### **Küüni kinnistu ehitusloa eelnõu kooskõlastamata jätmine**

Olete esitanud Transpordiametile kooskõlastamiseks ehitusteatis nr 467411 Pärnu maakonna Lääneranna valla Nehatu küla Küüni kinnistule üksikelamu (EHR kood 121434114), biopuhasti (EHR kood 221475367) ja imbväljaku (EHR kood 221475368) ehitamiseks.

Ehitusloa aluseks on „Arhitektuurne eelprojekt. Küüni üksikelamu“ (projekteerija OÜ Vattel Grupp, töö nr 20524EP). Lääneranna Vallavalitsus on 8.02.2023 korraldusega nr 83 andnud projekteerimistingimused Küüni kinnistule elamu ehitamiseks. Transpordiametit projekteerimistingimuste menetlusse ei kaasatud.

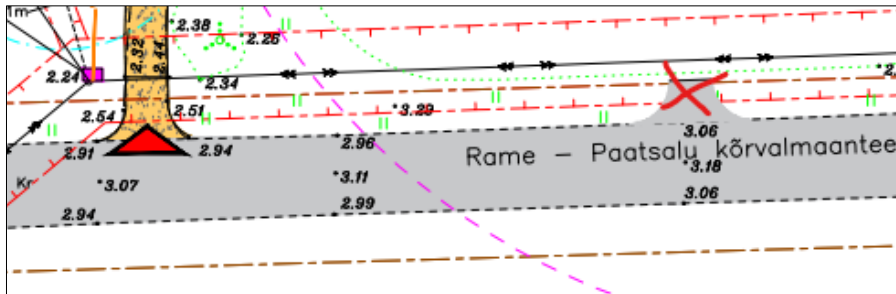
- Elektrivarustuse lahendus ei vasta Transpordiameti poolt 19.01.2023 kirjaga nr 7.1-2/23/666-2 kooskõlastatud Draftit OÜ projektile nr JT2479 „Küüni kinnistu liitumine elektrivõrguga. Tööprojekt“. Viia eelnõu aluseks olev projekt varem kooskõlastatud projektiga vastavusse.
- Projektis mitte näidata teist mahasõitu kinnistule (ligikaudu riigitee km 1,12, näidatud alloleval joonisel punase ristiga) mida reaalselt olemas ei ole ning seda ei ole ka kavandatud.
